（二）萩間川　牧之原市相良地先　［萩間川相良水門塗装工］

【萩間川相良水門概要】

萩間川相良水門色彩検討結果

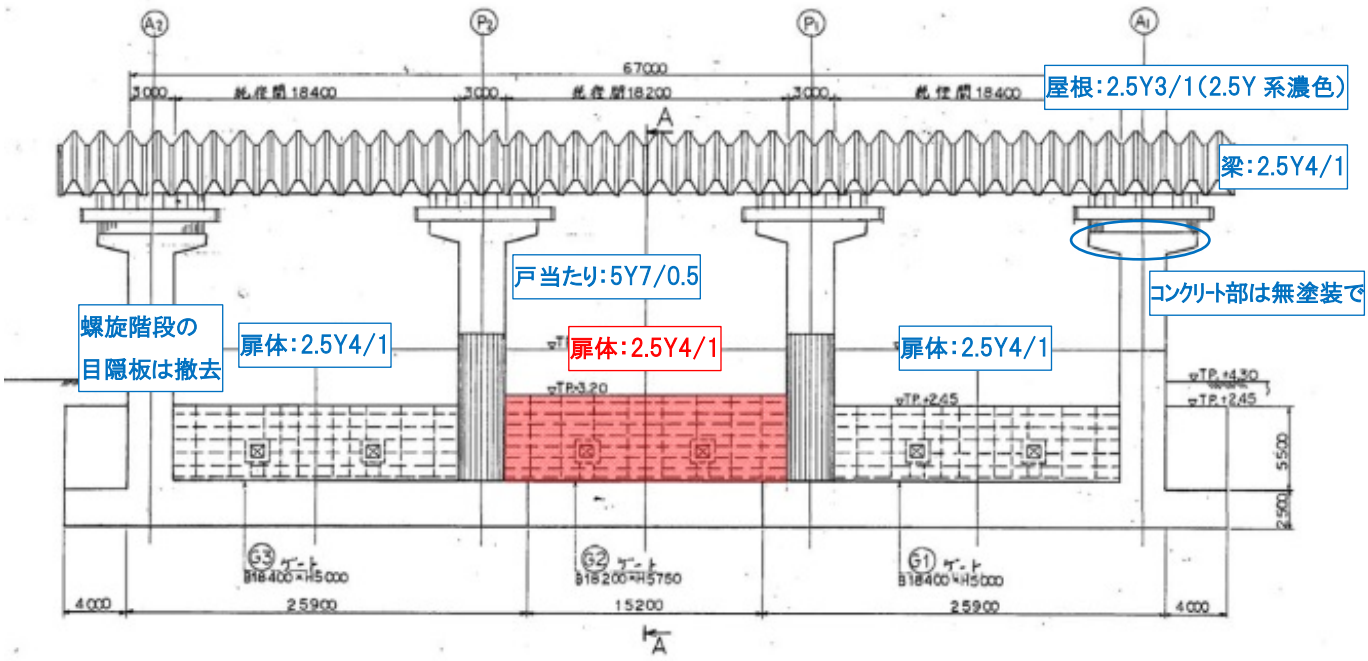
【意見】

・木造のイメージを大切にするために、木構造をイメージした部材（門扉、上屋の梁等）は 2.5Y 系の茶色で統一した方が良い。

・コンクリート打ちっ放しとなっている堰柱等に付属している戸当たりや螺旋階段は、コンクリートとの馴染みを考慮して、5Y7/0.5 とするのが良い。

・水門に隣接している管理棟について、次回外壁塗替え時には景観に配慮した色彩とするよう留意すること。

箇所	マンセル値	日塗工 色票番号	今回塗装 工事対象	備考
扉体（中央径間）	2.5Y4/1	G22-40B	○	疑リベットも同色。
扉体（両側径間）	2.5Y4/1	G22-40B	×	現在はグレーだが将来的には中央部扉体と色を揃えた方が望ましい。
屋根	2.5Y3/1	G22-30B	×	2.5Y 系濃色。
梁	2.5Y4/1	G22-40B	×	
戸当たり	5Y7/0.5	G25-70A	×	
螺旋階段	5Y7/0.5	G25-70A	×	設置の経緯を確認し、不要であれば目隠板は撤去した方が良い。
コンクリート部	無塗装		×	機械室床版部に残存している塗料を剥がせるか確認する。

※今回塗装工事対象外の箇所は、将来実施前に再度確認を行うこと。
